東海第二発電所  
格納容器圧力逃がし装置について  
審査会合における指摘事項の回答

平成29年9月13日  
日本原子力発電株式会社

## 1. 審査会合での指摘事項

図2 遠隔人力操作機構の模式図

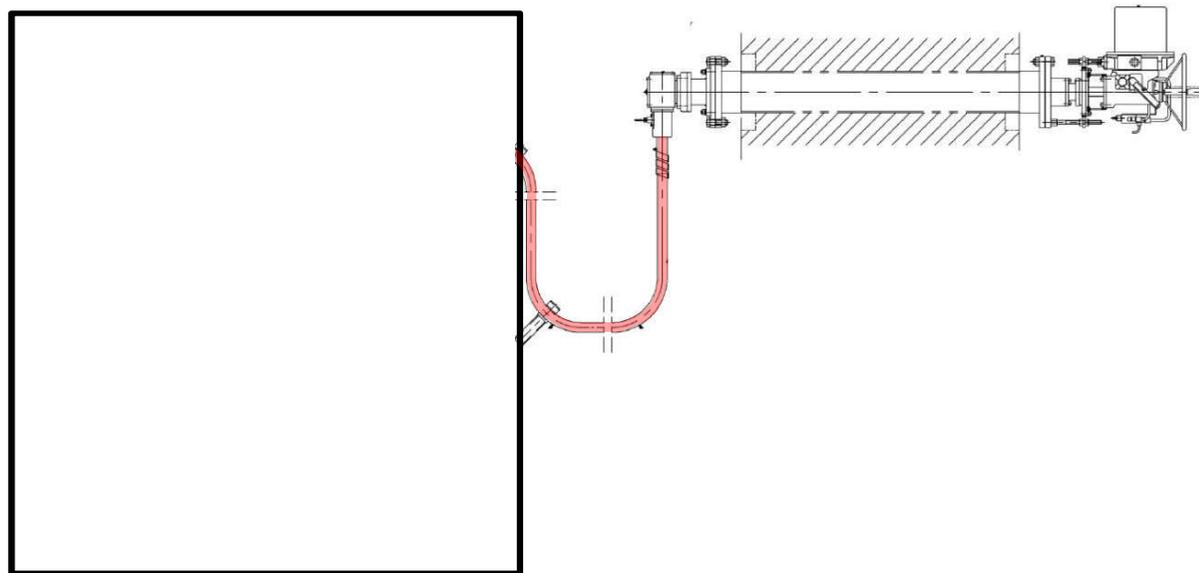
- 格納容器圧力逃がし装置隔離弁の遠隔人力操作機構における現場の環境条件を踏まえた耐環境性評価について、評価方法を整理して提示すること。

遠隔人力操作機構フレキシブルシャフト(図1)は、フィルタ装置入口配管付近に敷設されることから高線量、高温雰囲気による機能への影響の可能性があるため、これらの耐性を確認した。

- 遠隔人力操作機構を構成する部品のうち、フレキシブルシャフトの被覆(シリコンゴム)及び摺動部に使用される潤滑油は、長期的には放射線による劣化が考えられる。
- 積算線量の評価条件を表1に示す。
- 評価の結果、フィルタ装置入口配管からの直接ガンマ線の7日間の積算線量は19kGyであり、設計値の36kGyを超えないことを確認した。
- フレキシブルシャフトの被覆は、据付時等の製品保護用であり、劣化(硬化)しても機能への影響はない。
- また、潤滑油については、隔離弁の操作時間のような短期間で劣化(粘度増加)することはなく機能への影響はない。

- ベント時のフィルタ装置入口配管は、表面温度を170℃程度(別紙30)と評価しているが、周囲の温度が60℃程度になるように保温を施工する設計としている。
- フレキシブルシャフト被覆(シリコンゴム)の耐熱温度は200℃以上であり、また、遠隔人力操作機構を構成するフレキシブルシャフトの被覆以外の部品については金属材料であり、温度上昇が機能に影響することはない。
